改善箇所説明図

不具合の内容

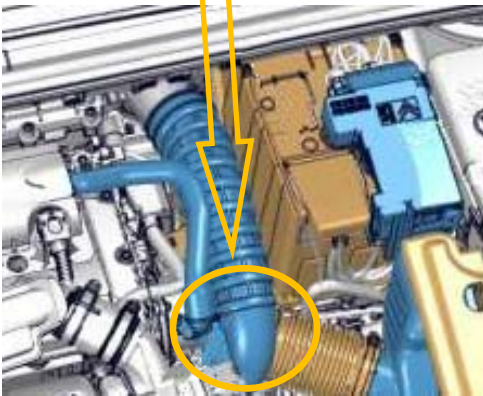
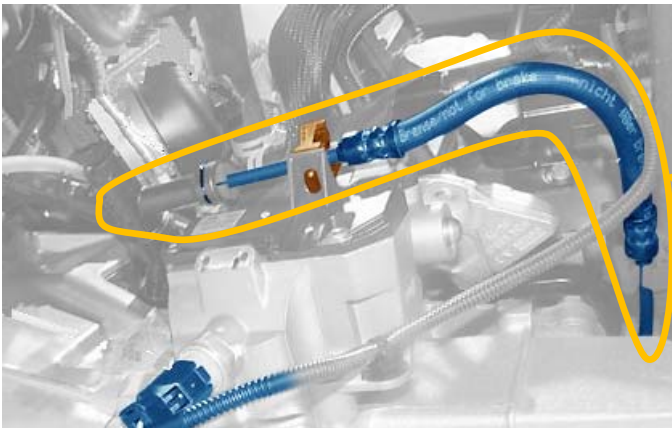
動力伝達装置のクラッチ油圧配管において、金属製パイプとゴムホースの接続部分にカシメの不十分なものがある。そのため、当該箇所からクラッチオイル漏れをおこして、オイルレベル警告灯が点灯する。そのままの状態で使用を続けると、最悪の場合、クラッチの操作ができなくなり変速できなくなるおそれがある。

クラッチ油圧配管

全車両、当該油圧配管を良品と交換する。
